MEMORANDO
DSH – 378 - 2024

Asunto: Respuesta evaluación del EsIA del proyecto

INFORME TÉCNICO No. DSH 053 -2024

REVISIÓN DEL EsIA DEL PROYECTO DENOMINADO
“HACIENDA COROTÚ”

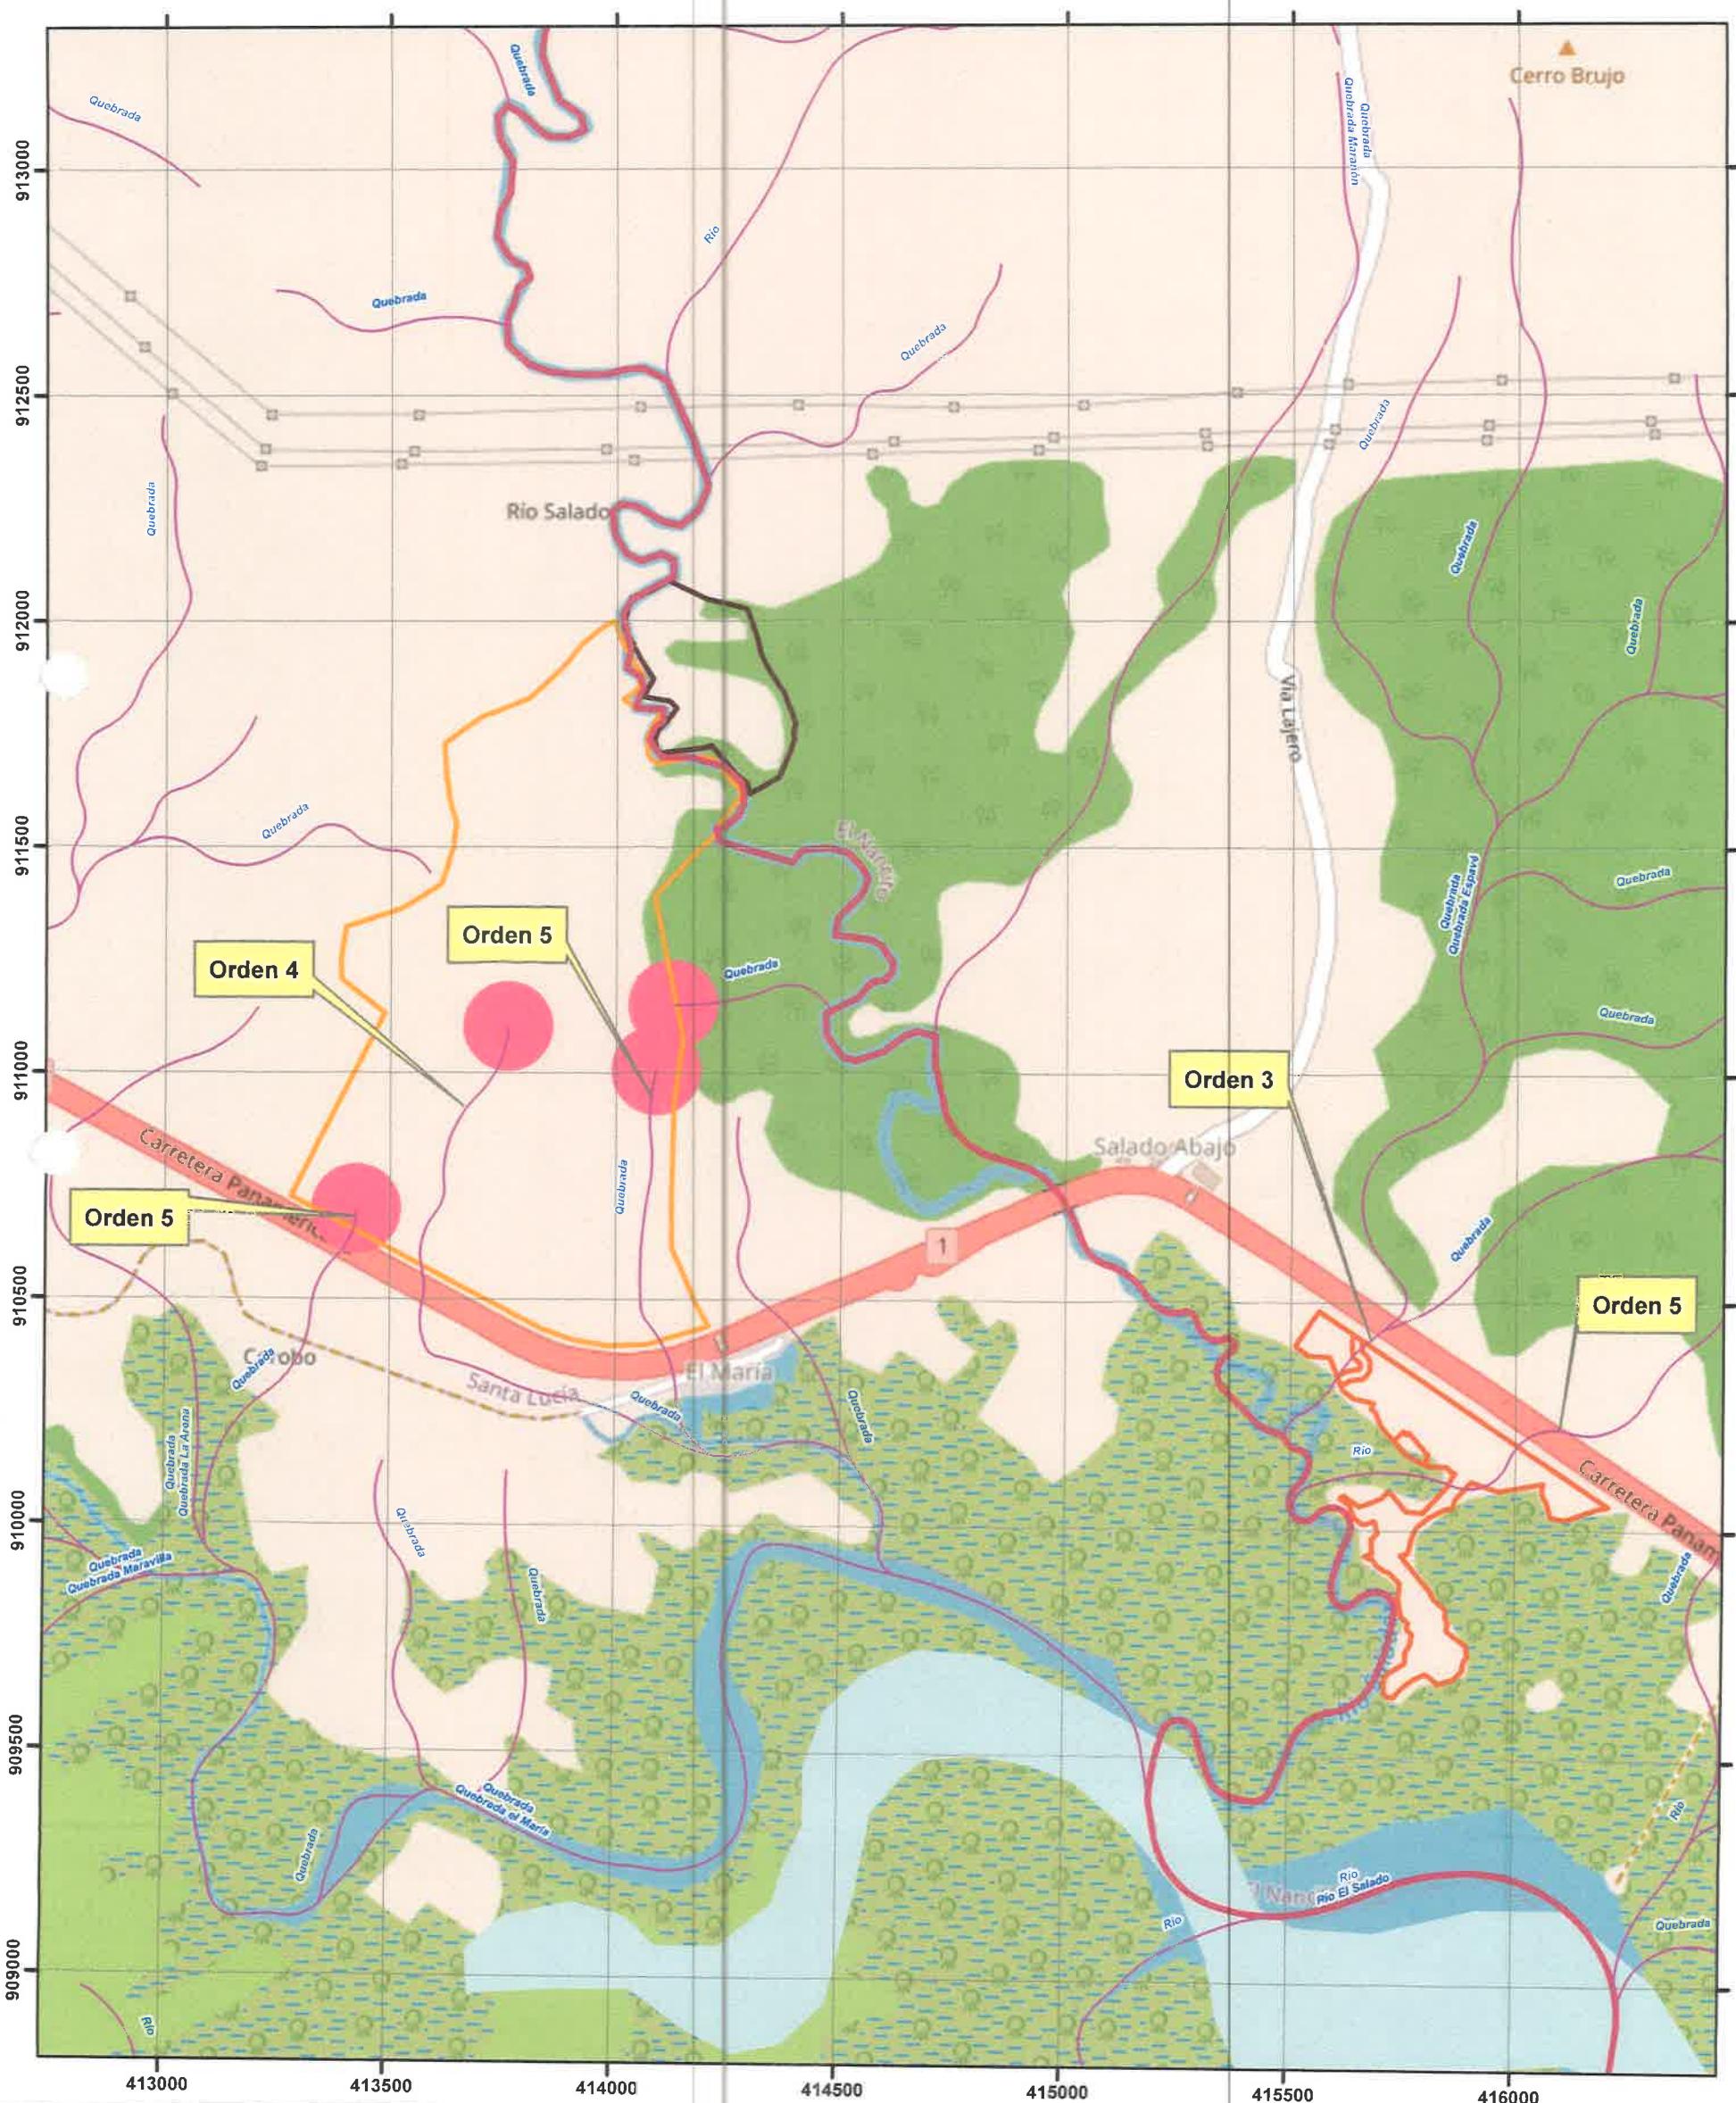
Por lo que manifestamos que en el Estudio Hidrológico e Hidráulico presentado por el promotor no expresa con claridad las acciones de protección, del río El Salado que atraviesa el polígono del proyecto y se interconectan con otros cursos hídricos (quebrada sin nombre y la quebrada Marañón) evidenciados en la cartografía generada. Al igual en la tabla de identificación de posibles amenazas describen la *Afectación a Cuerpos de Agua* y expresan que *los cuerpos de agua presentes, rio salado y quebrada Esparvé pueden presentar amenazas relacionadas a los niveles de embalse, y no se hace mención* las medida de protección de los cursos hídricos de orden (5) evidenciados en la cartografía generada.

Deberá presentar aclaración a los cursos hídricos observados en la cartografía generada la cual se adjunta y que evidencia cuerpos de agua de orden cinco (5) dentro y fuera del polígono del proyecto.
